Erweiterung StadtRAD Hamburg
Neue Station Bramfelder Chaussee / Maisredder
ca. 12 Plätze

Ausschnitt aus dem Landesgrundbesitzverzeichnis

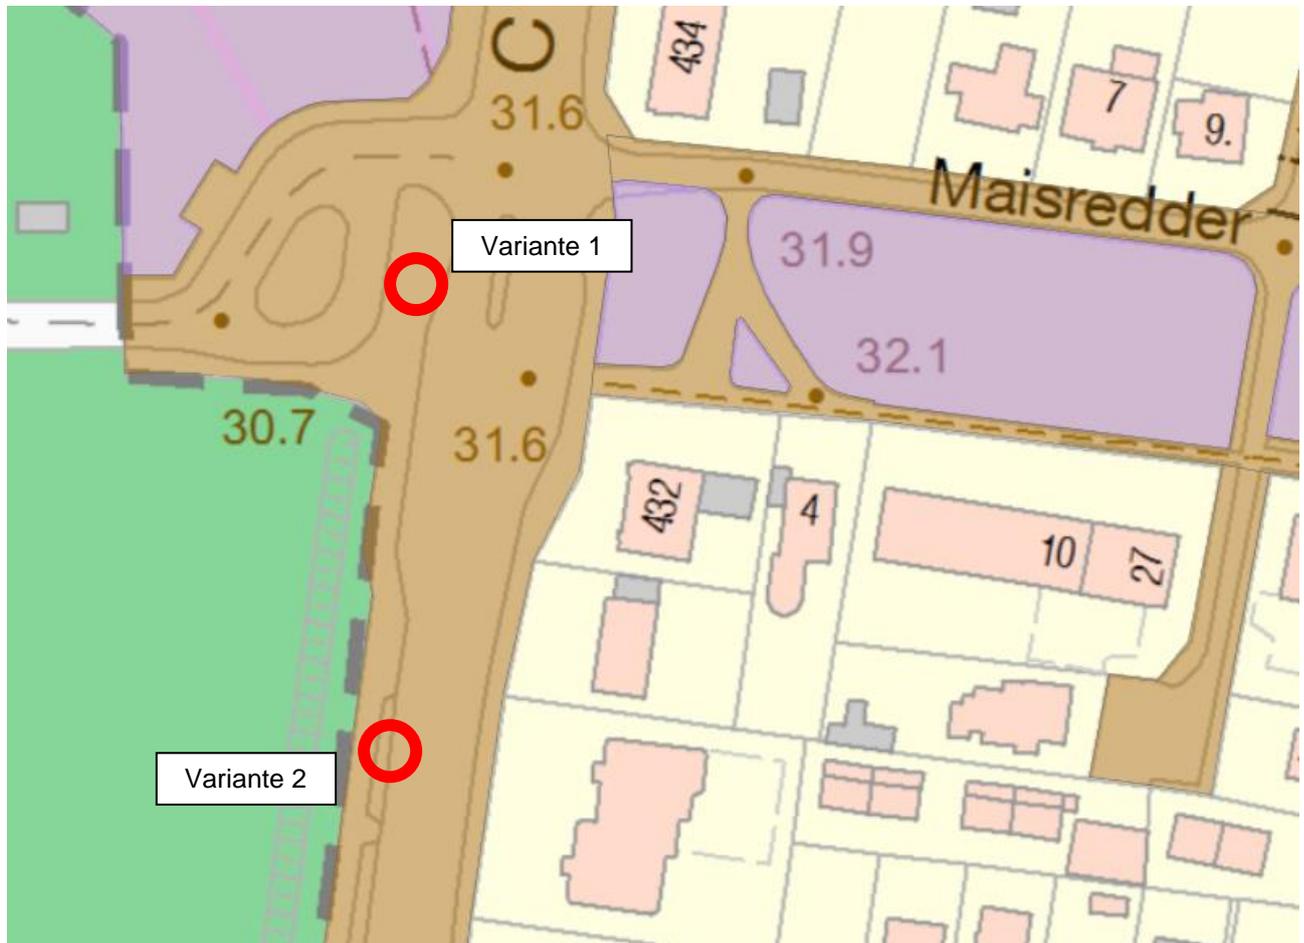
Der Laufweg des Fußverkehrs in Variante 1 verschwenkt vom Gehweg direkt am Radweg hin zum Gehweg hinter dem Baumstreifen. Die StadtRAD-Station läge in diesem Verschwenkungsbereich. Auch wenn die Fläche ausreichend groß erscheint, kann es zu Beeinträchtigungen des Fußverkehrs kommen. Personen, die von der Buskehre zum Gehweg möchten, können die Station ebenfalls als Barriere empfinden.

Die Polizei favorisiert die Variante 1, da bei der direkt an der vierspurigen Hauptverkehrsstraße der Bramfelder Chaussee liegenden Variante 2 Verkehrsgefährdungen nicht ausgeschlossen werden könnten. Für den Fußverkehr bliebe bei Variante 1 ausreichend Platz.

Die HOCHBAHN spricht sich für Variante 2 aus. Gegen Variante 1 spricht aus ihrer Sicht, dass trotz der Andockplätze die Fahrräder häufig nicht platzsparend aufgestellt werden. Die Fahrräder würden dann im vorderen Schwenkbereich der Buskehre stehen. Grundsätzlich ist die Kehre bereits so eng, dass im Außenradius nicht auf Möglichkeiten verzichtet werden kann, die das Nutzen des Überhangs der Busse bzw. den Schwenkbereich einschränken. Nur so ist garantiert, dass die Busse so nah wie möglich am Bord halten können und weiterhin das Vorbeifahren folgender Busse ermöglicht wird. Hinzu kommt, dass Umstellungen auf Gelenkbus ausstehen und der Hamburg Takt die Nutzung der Kehre zusätzlich fordert. Eine Blockade des Bereichs ist aus diesen Gründen zu vermeiden. Variante 2 hingegen ist aus Sicht der HOCHBAHN problemlos. Im Sinne eines zukunftsweisenden, qualitativ hochwertigen ÖPNV bittet die HOCHBAHN, ihre Empfehlungen zu berücksichtigen.

Trotz der höheren Baukosten empfiehlt die BWVI die Umsetzung von Variante 2.

Das Bezirksamt hat sich ebenfalls für die Variante 2 ausgesprochen.
